改善箇所説明図

改善の内容

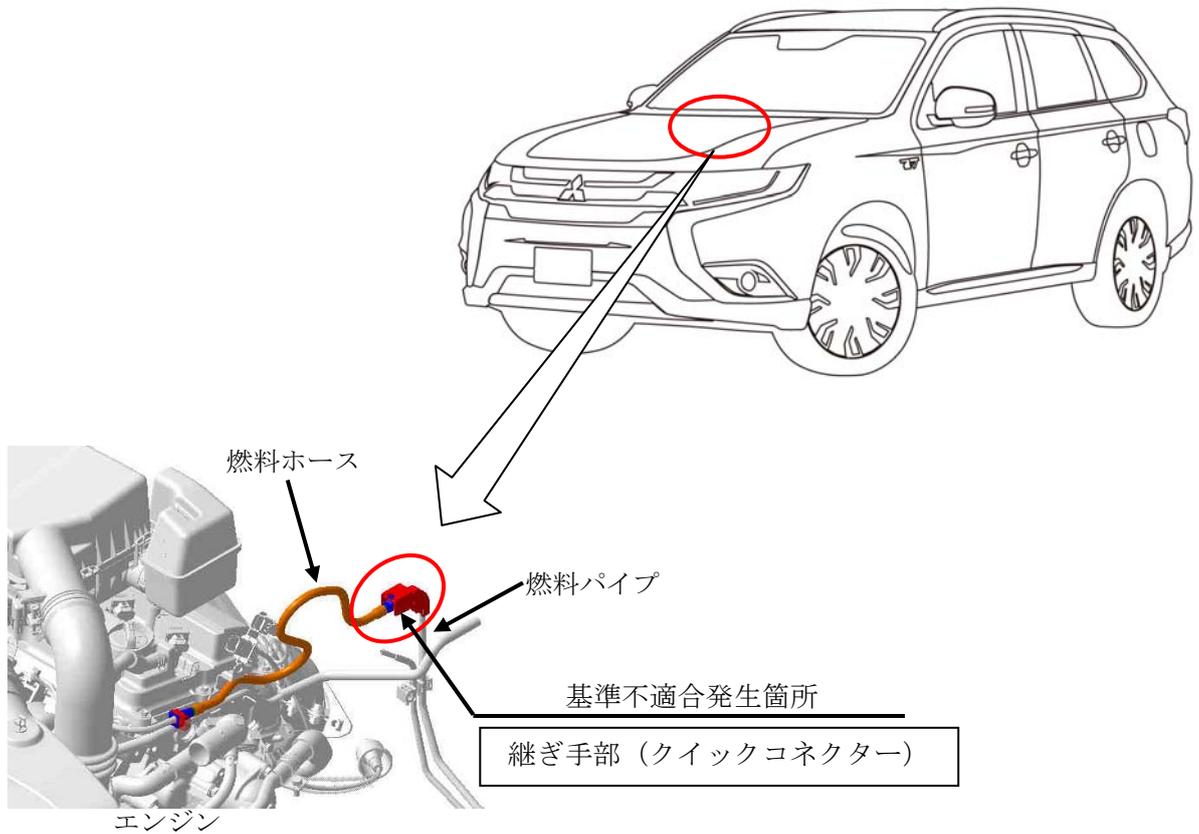
燃料パイプと燃料ホースの継ぎ手部 (クイックコネクター) の嵌合作業が不適切なため、一部の車両において、クイックコネクターが正しく嵌合していないものがある。そのため、嵌合部より燃料が漏れるおそれがある。

対象全車両、燃料パイプと燃料ホースの継ぎ手部 (クイックコネクター) を正しく嵌合する。

注：図中の 内は、正しく嵌合する部品を示す。

識別：ブレーキブースターに貼付されているラベル上部に、白または黄色のペイントを塗布する。
